Interpelacja

W sprawie występuję jako Radny Rady Gminy Węgierska Górka w związku z niebezpieczeństwami jakie występują na ścieżce dydaktycznej w Ciścu, która jest częścią szlaku pieszo-rowerowego z Węgierskiej Górki przez Cisiec, Milówkę, Rajcę aż do Ujsół oraz Rycerki.

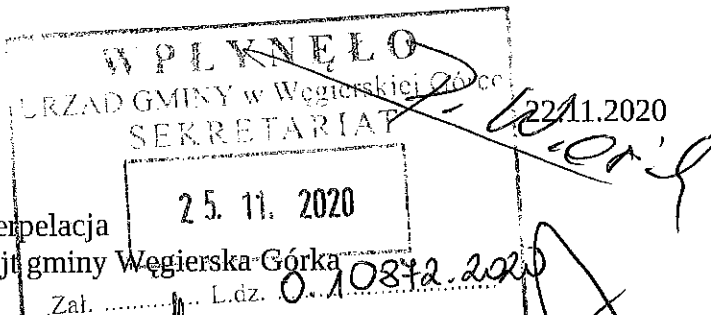
1. Kilkudziesięcio metrowej długości rozlewisko na fragmencie ścieżki dydaktycznej (150m. poniżej boiska sportowego w Ciścu) które uniemożliwiają przejazd rowerzystom oraz przeprawę dla pieszych. Satyrycznie obrazuje to dokumentacja zdjęciowa przedstawiająca zrozpaczonego psa stojącego na skraju rozlewiska gdzie szczekiem nawołuje swojego właściciela który zszedł z roweru i zniknął pod wodą próbując przekroczyć ścieżkę dydaktyczną w Ciścu. (Załącznik Nr.1).

Dlaczego cyklicznie zatapiany fragment ścieżki dydaktycznej podczas „pory deszczowej” nie została odpowiednio wysoko podsypyana oraz zaniechano odprowadzenia nadmiaru wody od strony rzeki Soły mimo że są do tego warunki?
